1.1 CONCEPTO TÉCNICO No. CT:	**6599**
1.2 ÁREA:	Técnica y de Gestión
1.3 COORDINACIÓN:	Investigación y Desarrollo
1.4 REFERENCIA CRUZADA RADICADO FOPAE:	2012ER15541
1.5 RESPUESTA OFICIAL No.	RO-59429

2.1 SOLICITANTE:	CURADURÍA URBANA No. 4
2.2 PROYECTO:	MULTIFAMILIAR GRATAMIRA
2.3 LOCALIDAD:	11. Suba
2.4 UPZ:	24.Niza
2.5 BARRIO O SECTOR CATASTRAL:	Niza Suba
2.6 DIRECCIÓN:	Transversal 76 No 132A - 02
2.7 CHIP:	AAA0120ELPP
2.8 MANZANA CATASTRAL:	4
2.9 PREDIO CATASTRAL:	47
2.10 ÁREA (Ha):	0.0087 (*)
2.11 FECHA DE VISITA:	Septiembre 25 de 2012

Figura No. 1. Localización general del proyecto "Multifamiliar Gratamira" ubicado en la Transversa 76 No. 132A - 02 en el Plano Normativo de Amenaza por Remoción en Masa del POT (Decreto 190 de 2004.

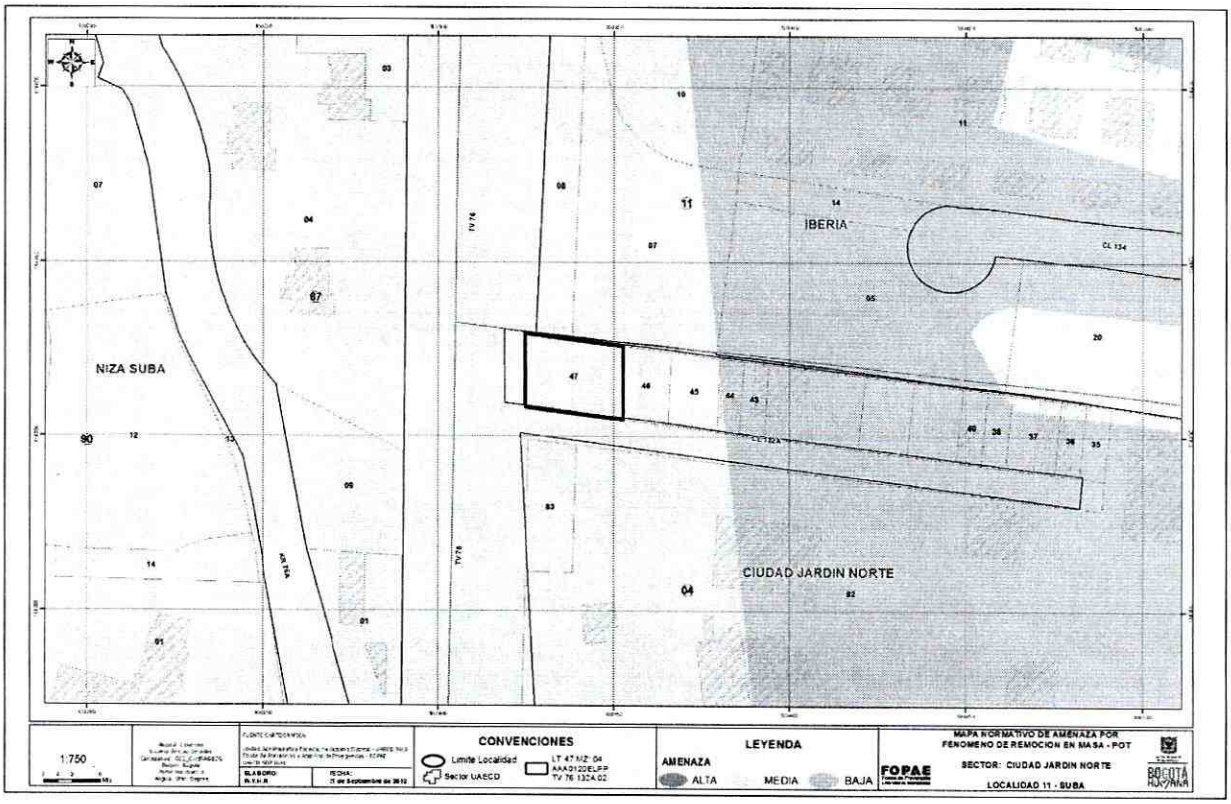
Conforme con el plano normativo de "Amenaza por Remoción en Masa" del Plan de Ordenamiento Territorial de Bogotá - POT, el sector del proyecto ubicado de la Transversal 76 No. 132A - 02, de la Localidad de Suba, se encuentra en una zona de AMENAZA MEDIA por procesos de remoción en masa (Figura 1).

Fotografía No. 1. Predio en donde se desarrollará el proyecto ubicado en la Transversal 76 No 132A-02 de la Localidad de Suba.

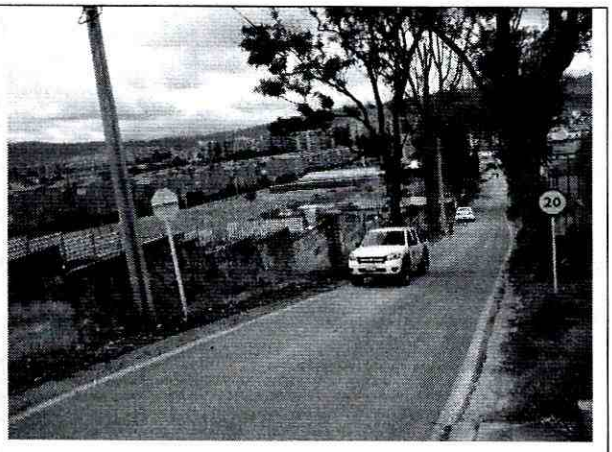
En el momento de la visita técnica al predio de la Transversal 76 No. 132A-02, en el Sector Catastral Niza Suba de la Localidad de Suba, no se encontró construida ninguna edificación; en el predio no se evidenciaron procesos de remoción en masa de carácter

local al interior del predio, tampoco se encontraron evidencias de procesos de remoción en masa de carácter general que involucren el área del proyecto.
